Keuringsverslag van een elektrische laagspanning- en zeer lage spanningsinstallatie

NIET CONFORM

Plaats van het onderzoek

Straatnaam Blockmansstraat
Huisnummer 41
Busnummer Eerste verdieping
Postcode 3070
Gemeente Kortenberg
Land België

Afbelding schakel- en verdeelbord:

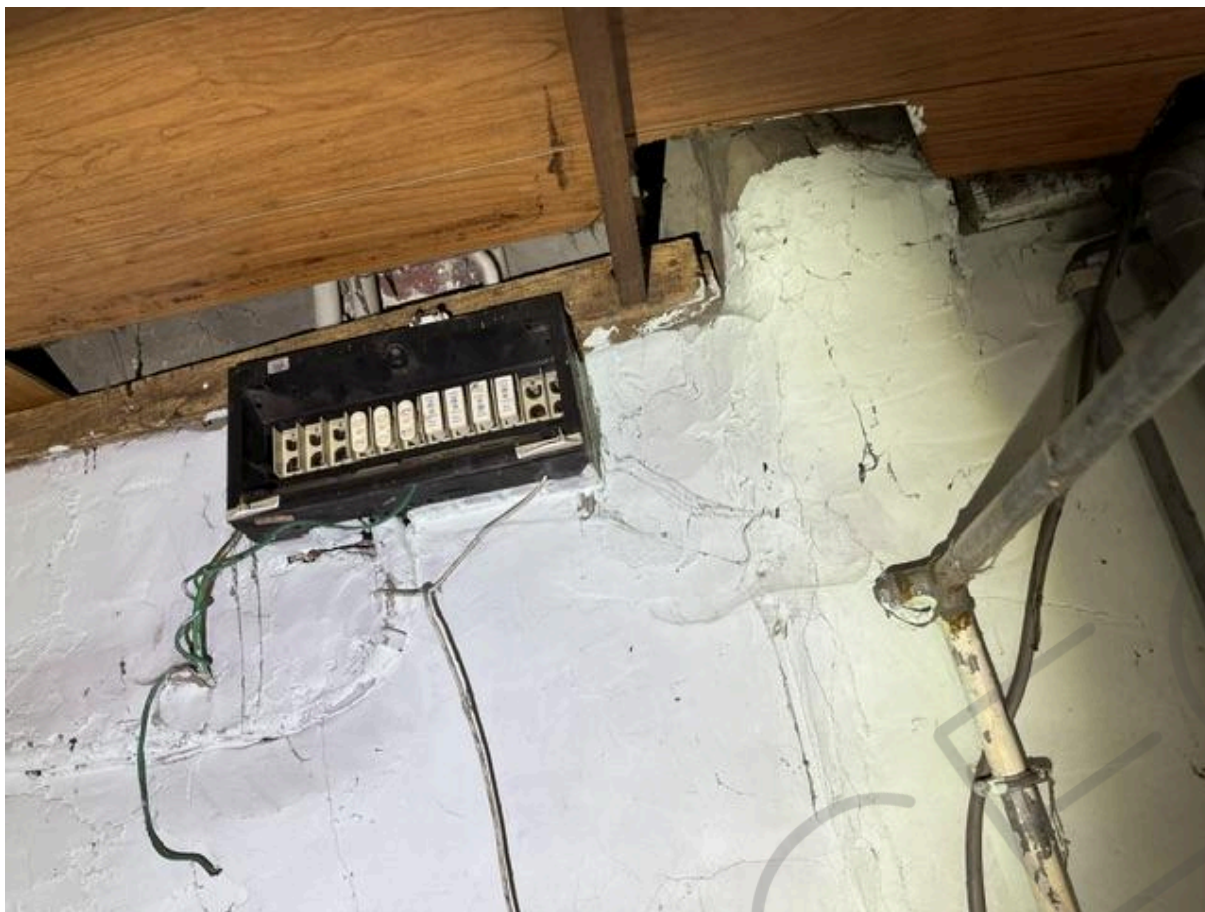
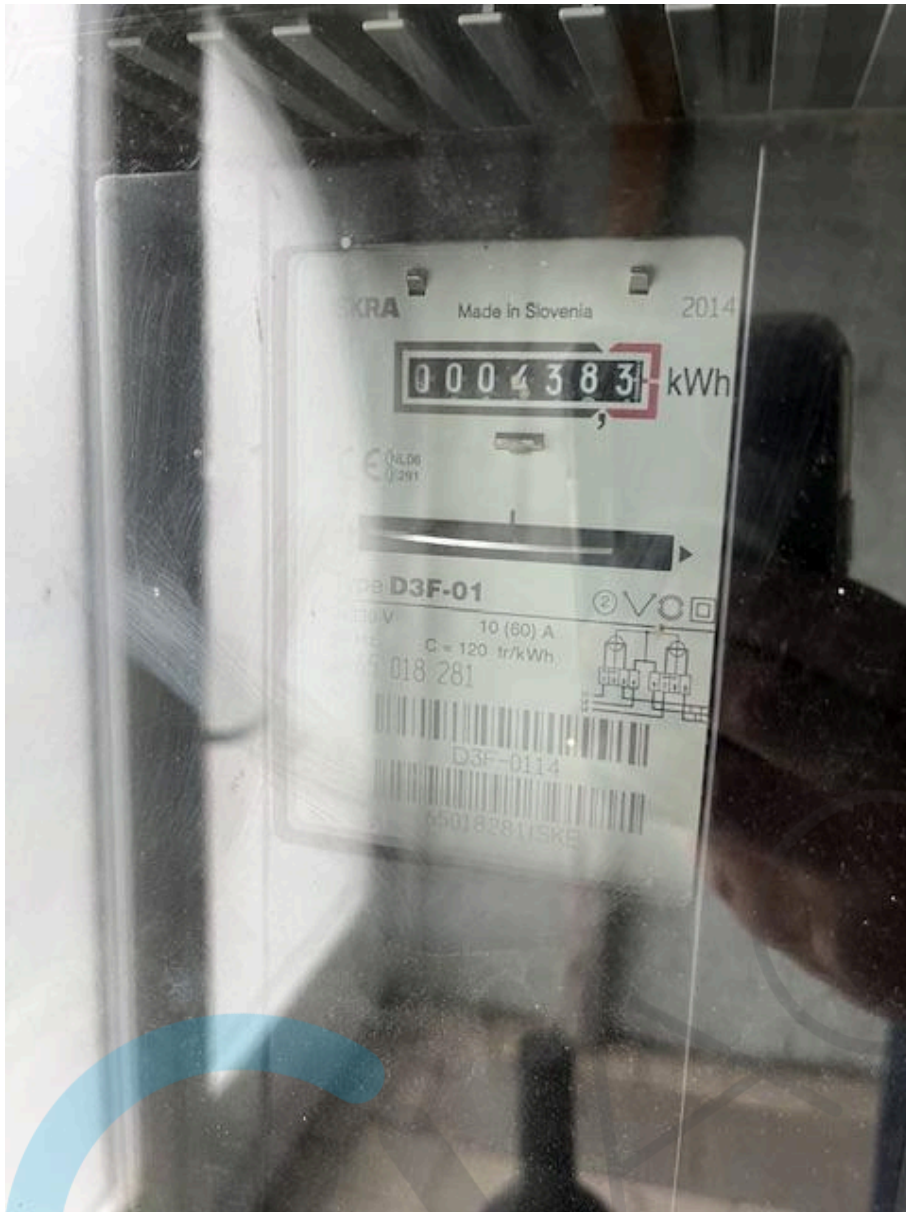
- I1.01 Eéndraadschema van de installatie is niet aanwezig. (Boek 1 Afdeling 2.12 - 2.13 en 3.1.2)
- I1.03 Situatieschema van de installatie is niet aanwezig. (Boek 1 Afdeling 2.12 - 2.13 en 3.1.2)

- I2.03 De continuïteit van equipotentiaalverbindingen en/of beschermingsgeleiders zijn niet gewaarborgd. (Boek 1 Onderafdeling 5.3.5.3.G. en 5.4.3.5)
- I3.08 Een demonteerbaar aansluitstuk (aardingsonderbreker) moet steeds gemakkelijk bereikbaar zijn. (Boek 1 Onderafdeling 5.1.5.1. en 5.4.3.5.)

- I5.03 Het verdeelbord is niet makkelijk toegankelijk. (Boek 1 Onderafdeling 5.3.5.1.C.)
- I5.06 De deur en/of afschermplaat van het schakelbord dient (terug)geplaatst te worden. Aanraking van onder spanning staande delen mogelijk. (Boek 1 Afdeling 5.1.4. en 5.3.5.1.A. en 4.2.2.3.)

- I5.10 De genaakbare, naakte onder spanning staande delen zijn onvoldoende afgeschermd. (Boek 1 Afdeling 5.1.4. en 4.2.2.3.)
- I5.11 Niet gebruikte invoeringen van het verdeelbord zijn niet correct of onvoldoende afgedicht. (Boek 1 Afdeling 5.1.4. en 4.2.2.3.)

- I5.12 De doorsneden van de interne verbindingen en/of van de verdeelrails in het bord zijn onvoldoende. (Boek 1 Onderafdeling 4.4.1.1. en 4.4.1.5.)
- I6.02 Een algemene differentieelstroombeschermingsinrichting met een nominale stroom (In) van minstens 40A en een gevoeligheid van maximum 300mA is niet geplaatst. (Boek 1 Onderafdeling 4.2.4.3. en 5.3.5.3.a.)

- I6.04 Een differentieelstroombeschermingsinrichting met een gevoeligheid van 30mA is te plaatsen voor installaties van badkamer, wasmachine, vaatwas, droogkast en/of gelijkaardige toestellen. Deze dient ondergeschikt te zijn aan de hoofddifferentieelstroombeschermingsinrichting (Boek 1 Onderafdeling 7.1.4.3. en 4.2.4.3.)

- I6.09 Er is geen bescherming door een differentieelstroombeschermingsinrichting met een gevoeligheid van max. 30mA voorzien voor contactdozen zonder aardpen. (boek 1 afdeling 8.2.1 punt 6)

- I7.01 De smeltzekeringhouders of houders van kleine vermogensschakelaars met pennen met een sectie kleiner dan 10mm² zijn niet voorzien van kalibreerelementen. (Boek 1 Onderafdeling 5.3.5.5.A.)

- I8.07 Leidingen zijn te bevestigen met aangepaste bevestigingsmiddelen. (Boek 1 Onderafdeling 5.2.2. en 5.2.9.)
- I8.08 De geleiders van het type VOB moeten in daarvoor bestemde buizen, kabelgoten geïnstalleerd worden. (Boek 1 Onderafdeling 5.2.9.3. en 5.2.9.6.)

- I8.13 Het gebruik van kabels van het type VTLmb, LMVVR, COAX, VVT is verboden. (Boek 1 Onderafdeling 5.2.1.2.)
- N17 De aardspreadsweerstand kon niet gemeten worden. Deze dient bij voorkeur kleiner te zijn dan 30ohm.

- N18 De isolatieweerstand kon niet gemeten worden. Deze dient groter te zijn dan 0,5Mohm.
- N22 De elektrische installatie is grondig na te zien en conform te maken volgens de voorschriften van het AREI boek 1.
